Dank voor Uw reactie d.d. 21 juni 2021 (ref. SWNL0278284) op de vragen in mijn concept review d.d. 16 juni 2021 betreffende de deelonderzoeken:

- Pilots onderzoek naar ongelijkmatige bodemdaling en drainage van landbouwgronden, referentienummer SWNL0277009;
- Pilot monitoringslocatie drainage Huizinge, referentienummer SWNL0277054.

Review Pilots onderzoek naar ongelijkmatige bodemdaling en drainage van landbouwgronden, referentienummer SWNL0277009

Review *Pilot monitoringslocatie drainage Huizinge*, referentienummer SWNL0277054

Perceel 2 Loppersum

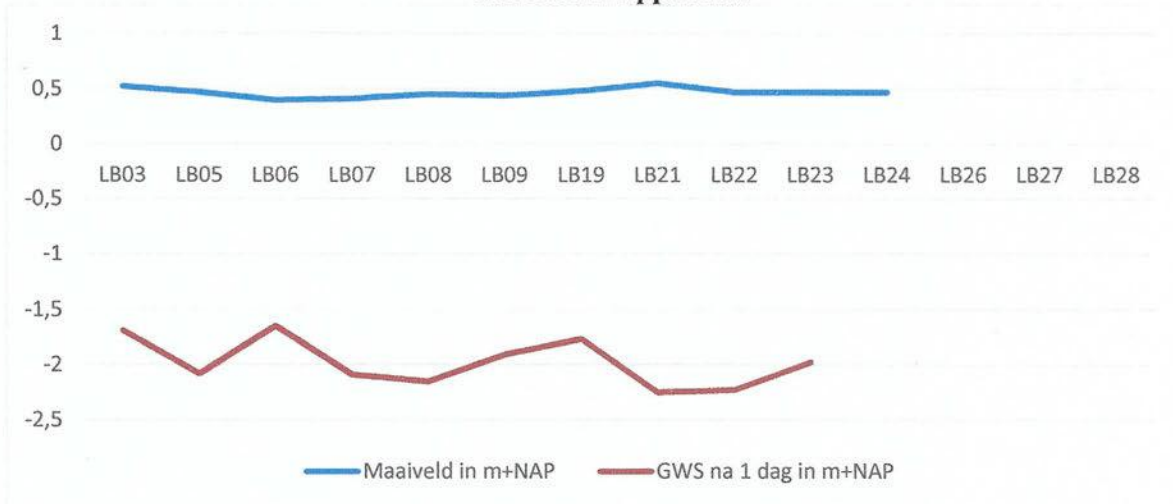
- * uit Figuur 3.3 leidt ik af dat perceel 2 in 1960 overwegend hoger lag dan perceel 3. Ik heb de maaveldsligging en de GWS na 1 dag in m+NAP uit Tabel 3.2 per

perceel bij elkaar gezet (zie de bijgevoegde grafieken). Daarbij werd bevestigd dat het maaiveld in perceel 2 nog steeds iets hoger ligt dan in perceel 3. De wateroverlast wordt dus niet veroorzaakt omdat perceel 2 in een depressie ligt. Bij het maken van de grafieken werd voor mij ook bevestigd dat er behoorlijke verschillen in de grondwaterstanden per perceel gemeten zijn. De gronden moeten dus vrij slecht doorlatend zijn;

Perceel 1 Godlinze

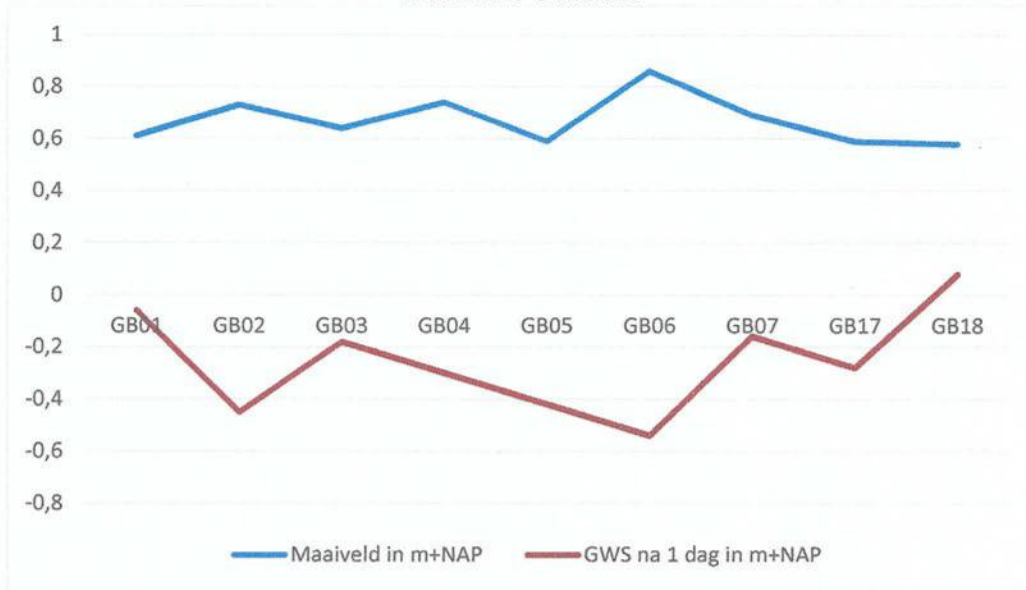
- 4.4.1 *Grondwaterstanden*. Ik heb de maaveldsligging en de GWS na 1 dag in m+NAP uit Tabel 4.2 per perceel bij elkaar gezet (zie de bijgevoegde grafieken). Het lijkt erop dat de grondwaterstanden per perceel minder variëren, dan in Loppersum;
